**DEMANDE PREALABLE A L'AUTORISATION ENVIRONNEMENTALE POUR L'AMENAGEMENT
DE LA ZAC SUD DES CHANTERAINES (GENNEVILLIERS) AU PROFIT DE LA SEMAG 92**

**ENQUETE PUBLIQUE
Du 12 juin au 12 juillet 2023 inclus**

**TOME 1 : RAPPORT
Septembre 2023**

COMMISSAIRE ENQUETEUR
CORINNE LEROY-BUREL

Figure 55 Nivellement final de la ZAC avec localisation des secteurs sous ou au-dessus PHEC (Source : AVP 09/2021)

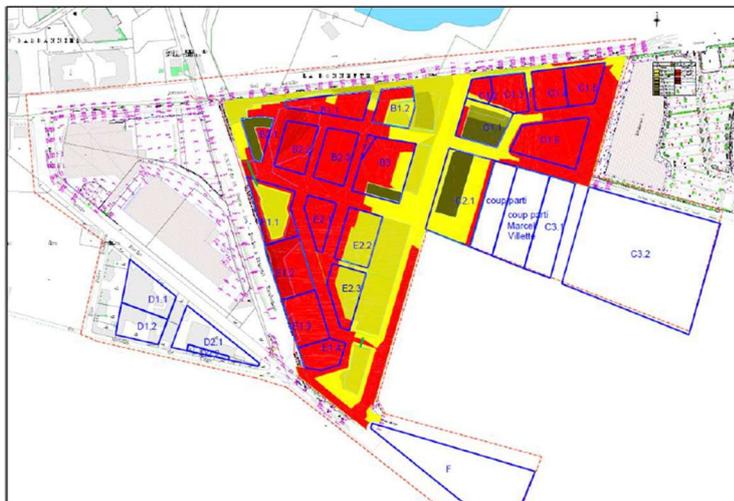
Q19- *Le nivellement final de la ZAC fait abstraction de la phase 2. Des précisions peuvent-elle être apportées quant au nivellement du foncier phase 2 avec localisation des secteurs sous PHEC ?*

Le nivellement final de la ZAC a bien été pensé à l'échelle de la ZAC, donc sur les 2 phases. La figure 55 fait apparaître les zones de « déblais/remblais » du projet, or les lots C3, D et F ne font pas l'objet de remodelage de terrain (sinon des ajustements infimes du nivellement) contrairement au projet plus en cœur de ZAC. C'est la raison pour laquelle ces lots et la voirie adjacente n'apparaissent pas colorés.

Figure 47 Modélisation de la topographie des terrains après réalisation de l'ensemble des aménagements de la ZAC - cheminement des piétons et des véhicules

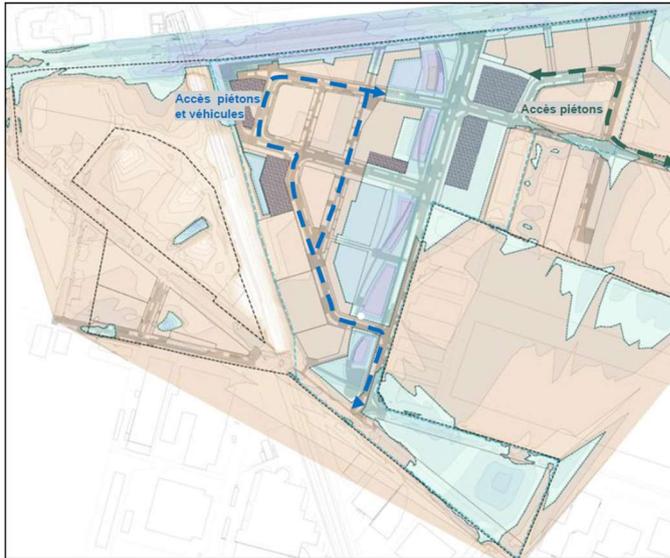
Q 25- Le dossier d'autorisation est assez laconique sur l'îlot F. Pourtant en cas de crue, celui-ci, d'après les modélisations, serait inondé.

- serait-il possible d'apporter des éléments d'analyses et de programmation de l'îlot F ?

La figure 47 présente la topographie des terrains futurs et la nouvelle localisation des secteurs sous PHEC (et la figure 46 la topographie et la localisation des secteurs sous PHEC à l'issue de la phase 1), avec les cheminements « pieds secs ».

Figure 47 Modélisation de la topographie des terrains après réalisation de l'ensemble des aménagements de la ZAC - cheminement des piétons et des véhicules

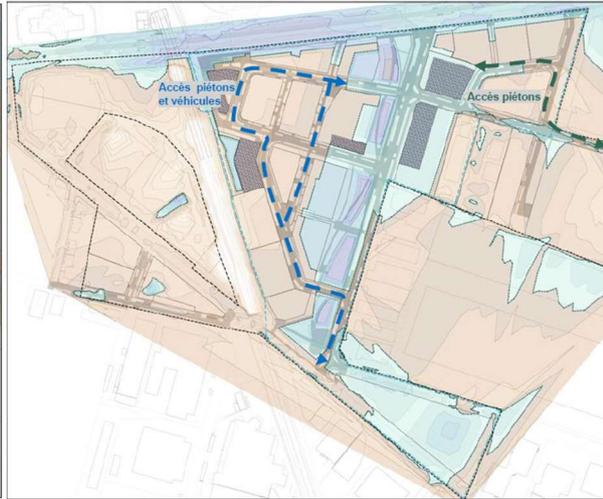
les figures 47 et 46, que la commissaire se permet de reproduire ci-dessous, n'apportent cependant pas, à elles toutes seules, les réponses escomptées.

Figure 43 Localisation des propositions de sortie pieds secs pour les îlots – zoom îlots abords parc de la lisière

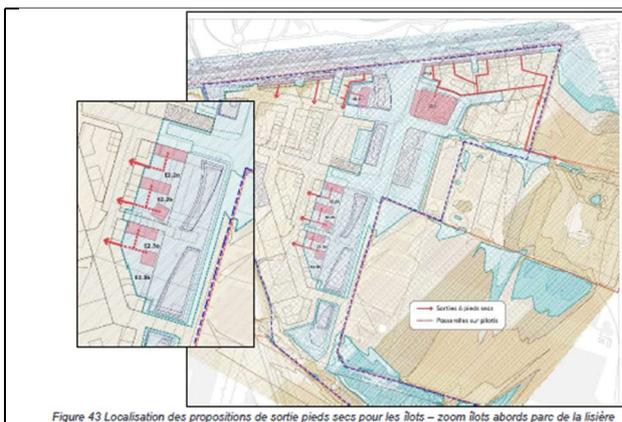
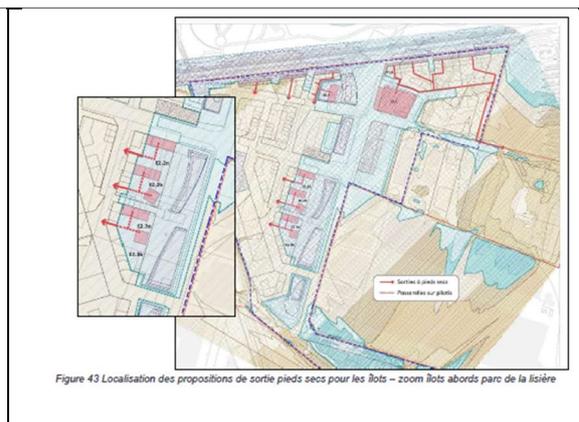
Q30- le même document (1.4 -B2), pages 31 32 et 34, présente des extraits de plan de parcours piétons « cheminement pieds secs » en cas de crue centennale.

- d'après les documents fournis dans le dossier d'enquête, seuls les logements sont pris en compte pour un cheminement «pieds secs ». Pourquoi les immeubles d'activités échappent-ils à cette préoccupation ?

Les cheminements prévus sur espaces publics seront accessibles aux personnes à mobilité réduite. Concernant les lots nécessitant d'assurer un cheminement interne à pieds secs, seuls les lots B1.2, E2.2 et E2.3 disposant d'un programme de logements sont concernés. Ces 3 lots seront travaillés pour que les cheminements pieds secs soient bien accessibles aux PMR.
